Oggetto: **Ditta CLEA ENERGY S.r.l.** – Sede legale in Sulmona (AQ) SS 17 Km 95.500 Cap 67039. Art. 208 D.lgs. n° 152/06 e ss.mm.ii. – art. 45 L.R. n°45/2007 e ss.mm.ii. Approvazione del progetto ed autorizzazione alla realizzazione ed esercizio di un impianto di recupero e riciclo rifiuti non pericolosi (R.A.E.E.). – Moduli fotovoltaici a fine vita e produzione di "End of Waste" di M.P.S., in Strada provinciale Madonna degli Angeli, 26 Tocco Da Casauria (PE). Operazioni di recupero **R4 – R5 – R12 – R13**. Codice SRGB: AU-PE-018

**Conferenza dei Servizi del 14/09/2021.**

### PARERE TECNICO DI COMPETENZA

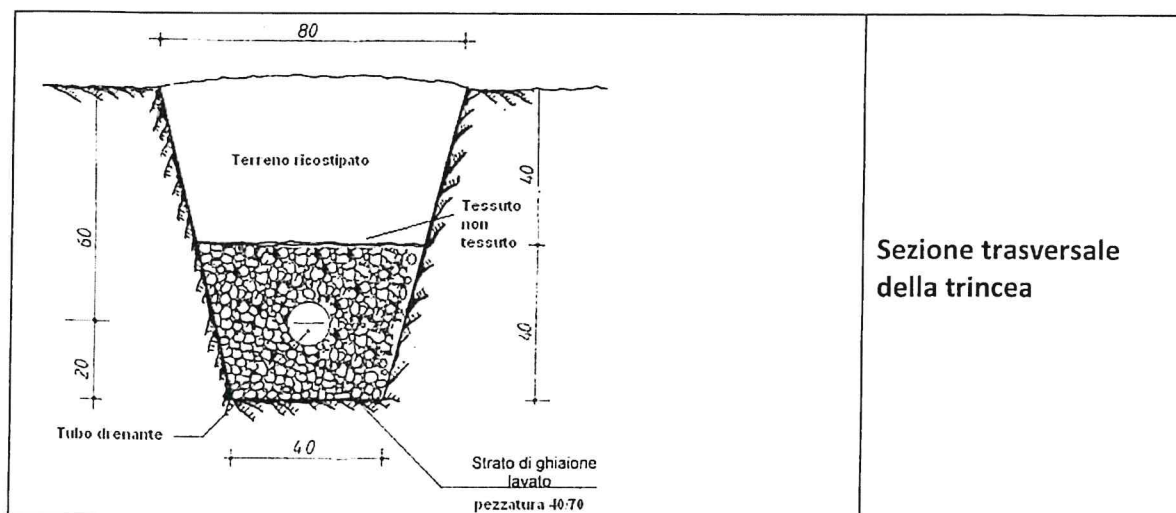
## ✕ CONDOTTA DI SUBIRRIGAZIONE

Premesso che la distanza tra il fondo della trincea ed il massimo livello della falda non deve essere inferiore ad 1 metro e che la falda a valle non può essere utilizzata per uso potabile o domestico o per irrigazione di prodotti da mangiare crudi,

deve essere così realizzata:

#### **PRESCRIZIONI GESTIONALI PER GLI SCARICHI DELLE ACQUE METEORICHE DI DILAVAMENTO.**

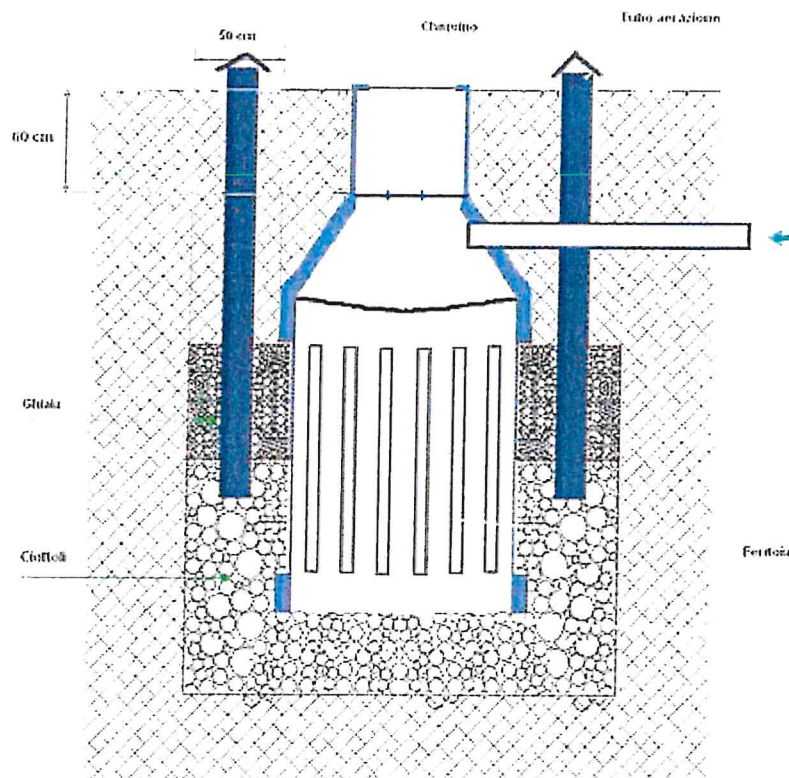
- ✓ La dispersione degli Scarichi Idrici, relativi alle acque meteoriche di dilavamento nel terreno, mediante il pozzo perdente, deve essere attuata conformemente a quanto previsto dal Punto 6 “DISPERSIONE NEL TERRENO MEDIANTE POZZI ASSORBENTI” dell'Allegato 5 alla Delibera Interministeriale del 04.02.1977.

- ✓ Gli Scarichi delle acque meteoriche di prima pioggia (precisamente del troppo pieno della vasca volano), devono rispettare i limiti di emissione, sia a monte che a valle della vasca volano, contenuti nella Tabella 4 dell'Allegato 5 alla Parte Terza del D.Lgs. n. 152/2006 e ss.mm.ii.
